Specjalistyczne Centrum Medyczne Spółka Akcyjna

Znak sprawy **ZP/PN/2018/05 – jednorazówka**

dotyczy: pytań wniesionych do prowadzonego postępowania o udzielenie zamówienia publicznego na zakup, dostawę wraz z rozładunkiem wyrobów medycznych jednorazowego użytku dla oddziałów Specjalistycznego Centrum Medycznego S.A. w Polanicy-Zdroju

Pakiet nr 16 poz.11

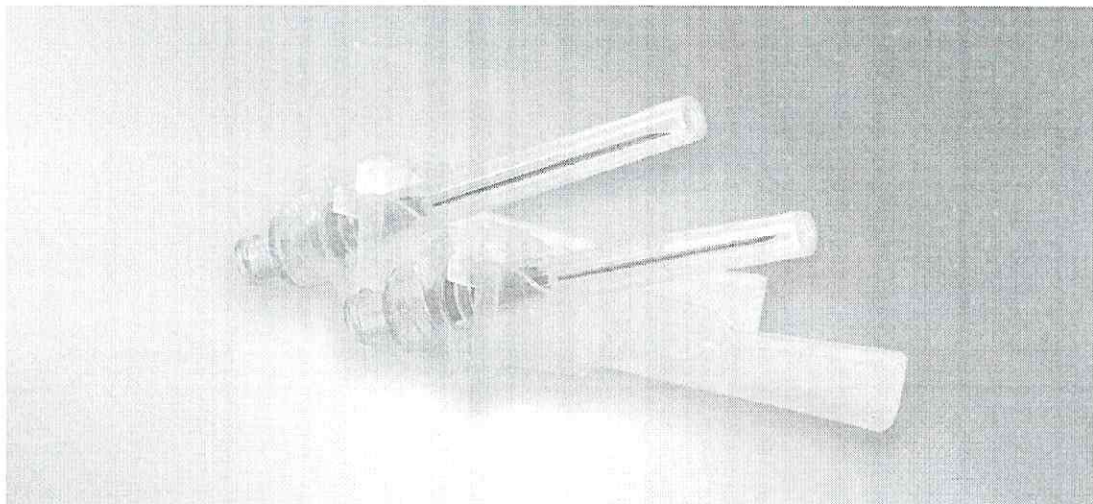
Zwracam się z prośbą o dopuszczenie igieł bezpiecznych jak na rysunku poniżej:

Odpowiedź: Zgodnie z SIWZ
